栄出入口・西渡り線及び南渡り線 整備に関する意見交換会

令和3年1月15日

名古屋市

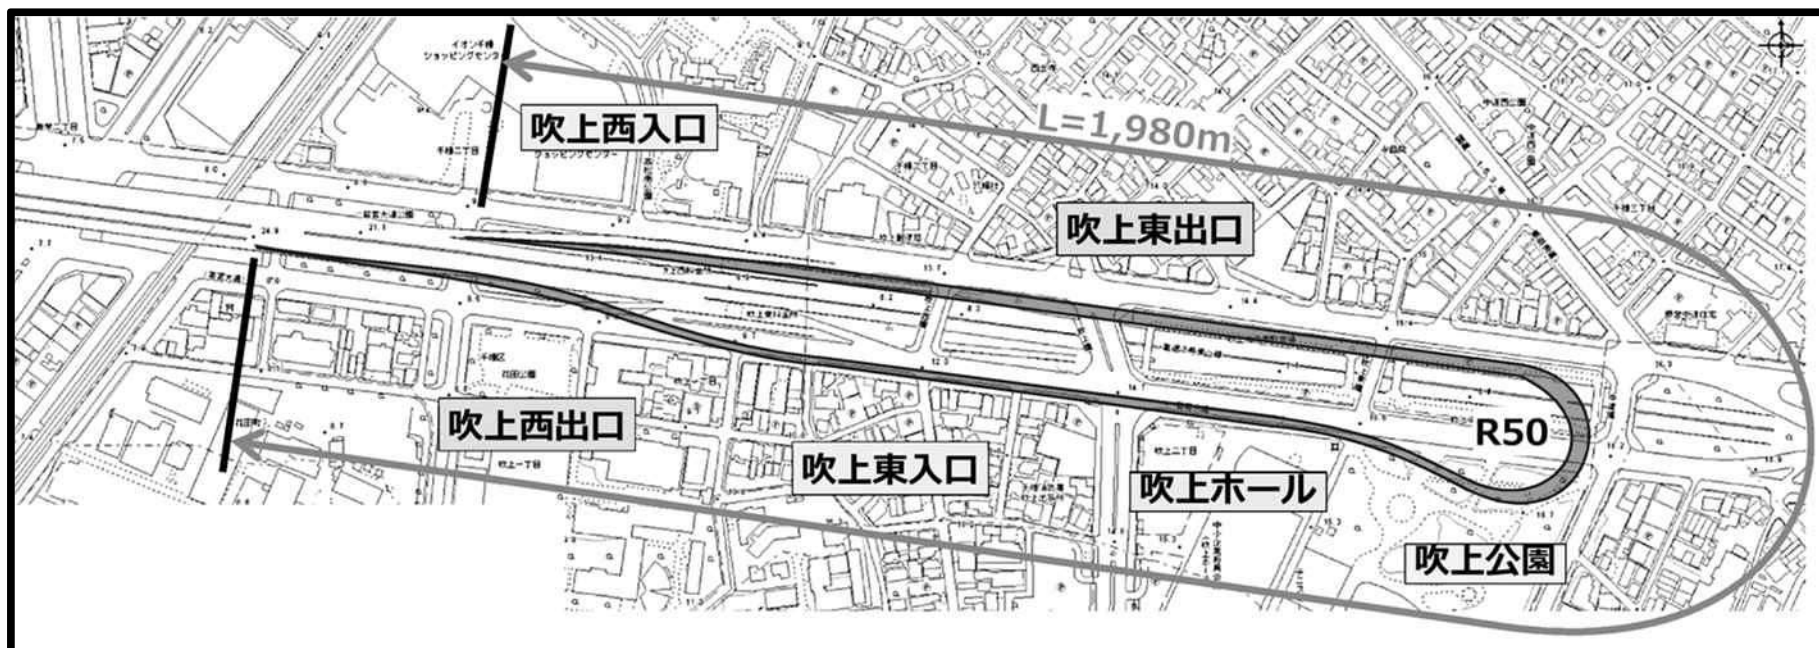
○ 名古屋駅からセントレアへのアクセス向上は、若宮大通ではなく、桜通を活用すべき。

⇒ 桜通を活用する案は、新たに高架構造物を設けなければならず、課題が大きいと認識しております。

吹上Uターン案

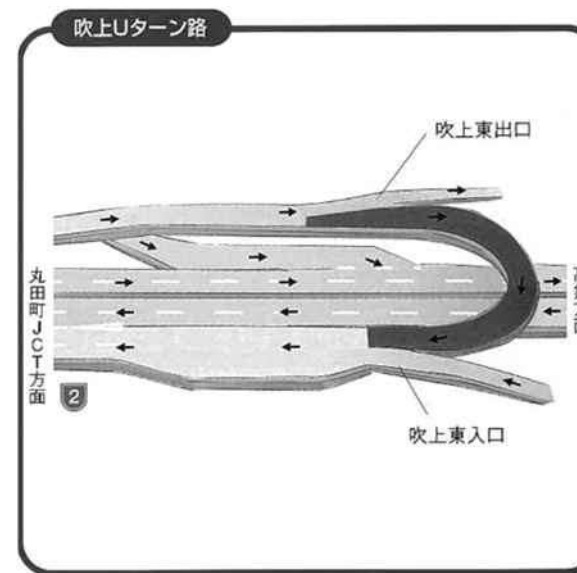
今回の丸田町JCTの「南渡り線」および「西渡り線」の建設を中止し、現在ある「東渡り線」を活用して千種区の吹上交差点手前付近で「Uターン」させる道路を建設し、既存の丸田町JCT「南渡り線」を通行させる。（吹上公園も活用し、最高速度40Km/Hで走行できる半径50mを確保したUターン道路とする）

- ① 建設費を安価にできる。
- ② 歩道上に柱を建設する必要がなくなる。
- ③ 日照権・電波妨害・騒音低減や見晴らしも確保できる。
- ④ 現状よりスムーズな通行ができ、定時性・速達性が確保できる。
- ⑤ 全国に対して「ナゴヤ走り」等の悪評が避けられる。
- ⑥ 丸田町JCTでの合流が既存の1箇所となり、事故防止および渋滞が低減できる。
- ⑦ 補償も、極小となると想定でき、長いスパンでみれば非常に安価となる。
- ⑧ 車両落下事故による、歩行者・自転車運転者の巻き添えが防止でき、更に地域住民の災害や建造物の破損防止ができる。
- ⑨ 空港線の歩道上ではなく、若宮大道の車道上に建設することから、丸田町地区の地域住民の環境悪化（365日24時間）がなくなる。
- ⑩ 東新町IC乗り入れた車両も、西行きの東山線を利用することができ、更なる丸田町JCTの南側の渋滞回避が可能となる。

【現状の計画と比較してのデメリット】

⇒ 利便性、事業性、安全性、環境面、施工性などから総合的に判断し、計画しております。

- ① 現状の計画より走行距離が2km程度増加する。
⇒走行経路は運転者の経験値によるところが大きい。また、東新町ICから乗り入れ、東山線西行きに向かう車両については、走行距離は変わらない。
- ② 60Km/H定速走行した場合、2分程度増加する。
⇒現在の渋滞に伴う通過時間と比較すれば、10分以上の短縮が望める
